**Avis de la Mission Régionale d'Autorité environnementale
de Bourgogne-Franche-Comté
sur le projet de centrale photovoltaïque au sol
aux lieux-dit « la Chaume du Sauveur » et « le Pelé »
sur la commune de Menestreau (58)**

N °BFC-2022-3416

Localisation de la zone d'implantation potentielle du projet (cf. p.25 de l'étude d'impact)

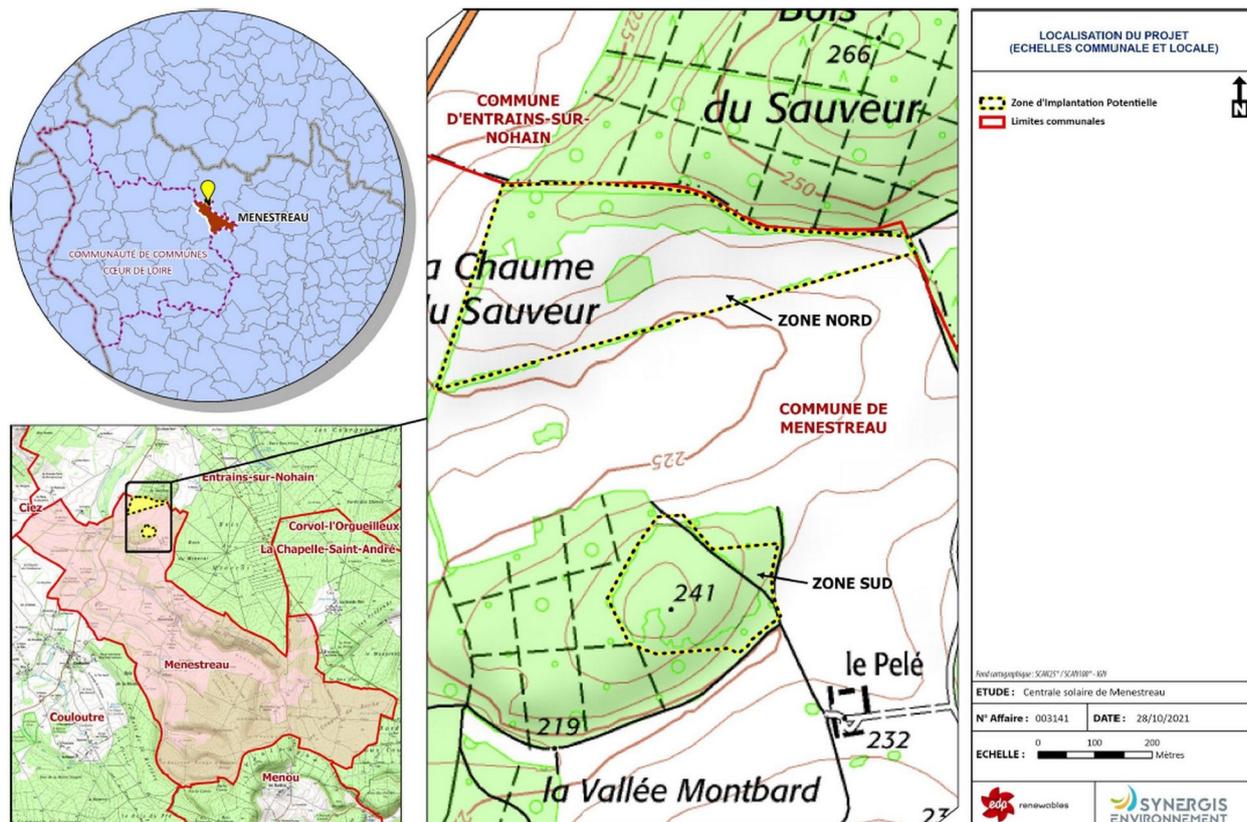
Le site retenu pour la zone d'implantation potentielle du projet (ZIP) correspond à une friche dont l'exploitation agricole a cessé depuis plus de 30 ans selon le dossier, des boisements mixtes (résineux et feuillus), des fourrés et des haies caractérisent aussi l'occupation des sols. Les terrains sont situés en deux entités (d'une surface d'environ de 11,5 ha et de 4 ha et qu'il serait souhaitable de préciser dans l'étude d'impact) séparées d'environ 350 m par des terrains de culture. Ils sont localisés pour l'entité nord, directement au sud du Bois du Sauveur et pour l'entité sud, au sein d'un massif boisé plus restreint. Les deux entités de la ZIP se localisent entre le ruisseau du Nohain, longé par la route départementale 1 et le Bois du Minerai. Les habitations les plus proches se situent à 150 m du site au lieu-dit « le Pelé » puis à 390 m environ au lieu-dit « Moulin de Mirebeau ».

Plan d'implantation du projet (cf. page 200 de l'étude d'impact)

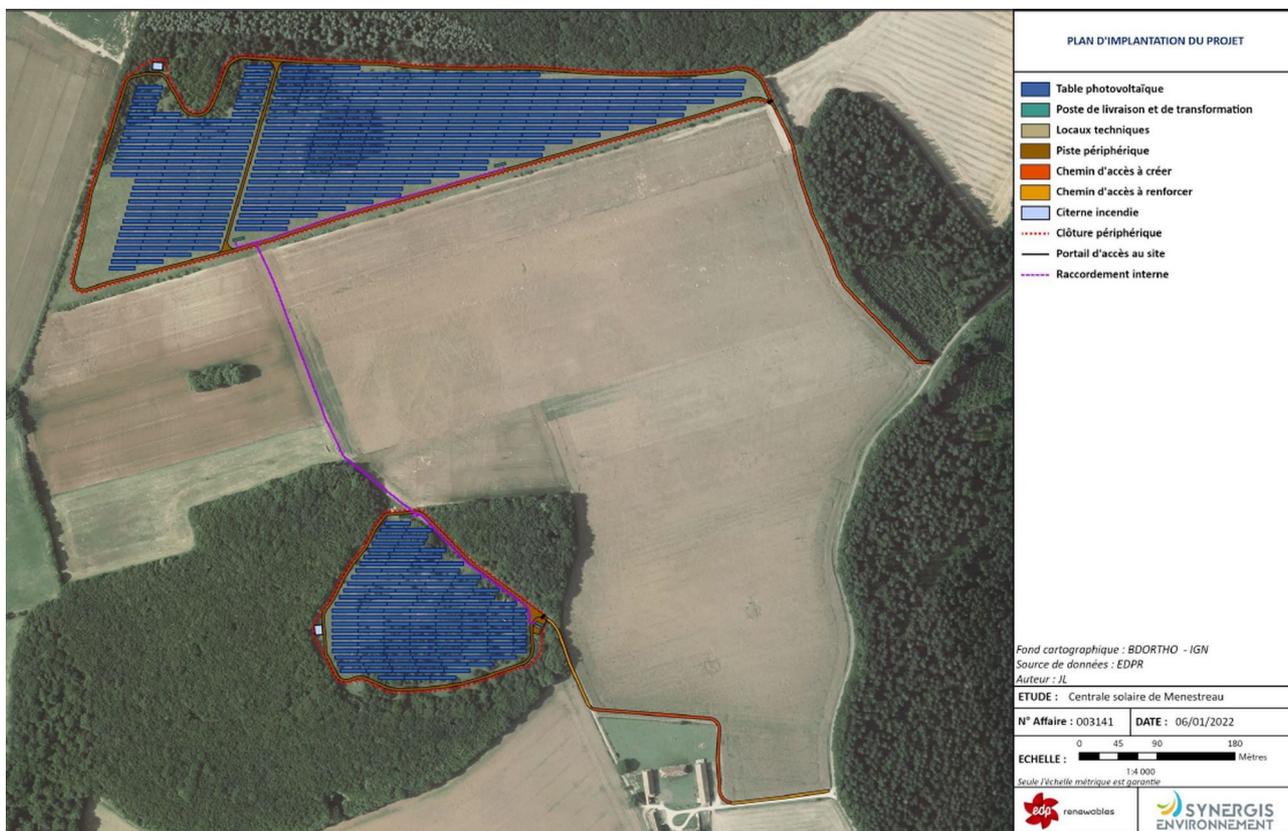
- le système de transformation de l'électricité comprend des locaux, d'une surface totale d'environ 67 m², un poste de livraison situé en bordure de l'entité sud, positionné sur une dalle béton (surface 24 m², hauteur 2,6 m) ; 3 postes de transformation, deux pour la zone nord et un pour la zone sud (positionné sur une dalle béton, surface de 14,5 m², hauteur 2,9 m) accueillent les transformateurs qui permettent l'élévation de la tension et les onduleurs qui, permettent la conversion du courant continu produit par les panneaux en courant alternatif ; la présence d'un bac de rétention n'est pas évoquée dans le dossier ;

- le site est desservi en interne par des pistes, adaptées à la protection incendie qui seront débroussaillées ; d'une longueur totale de 2 700 m linéaire composées d'une couche de forme de 4m pour une bande de roulement de 3 m, et les accès sont de 3 m de large ;

Zones évitées en phase de conception du projet (cf. page 190 de l'étude d'impact)

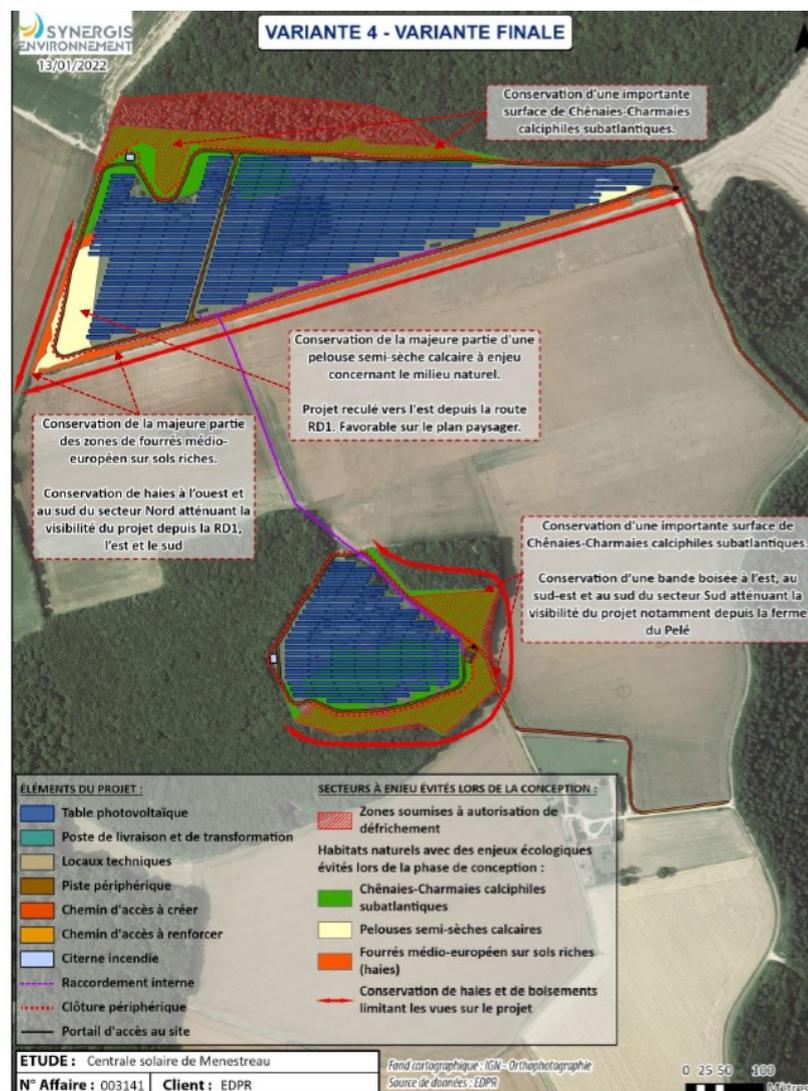
Par la suite, le dossier retrace un processus itératif ayant conduit à envisager quatre variantes successives. La première est maximisante (19,6 MWC) et ne prend en compte que des critères techniques. Les 3 autres variantes ont permis d'aboutir à la variante 4 (retenue) qui prend en compte les zones de plus fort enjeux identifiées par les études (prise en compte de l'ensemble des modifications apportées par les variantes précédentes) : conservation des haies ayant un rôle pour l'avifaune, évitement de la pelouse semi-sèche (pour des raisons écologiques et paysagères), évitement d'une partie de la chénaie-charmaie.

En phase de conception du projet, les milieux concentrant le plus d'enjeux sont évitées (haies, pelouses semi-sèches et une partie des boisements). On relève tout de même que 3,52 ha de chênaies-charmaies et 0,66 ha de fourrés médio-européens sont détruits par le projet. Les impacts bruts sont évalués¹⁶. Des enjeux forts sont recensés en cas de destruction d'individus d'oiseaux ou de chiroptères les plus sensibles ou de leur effarouchement/dérangement, ou destruction d'habitat, en période nuptiale.
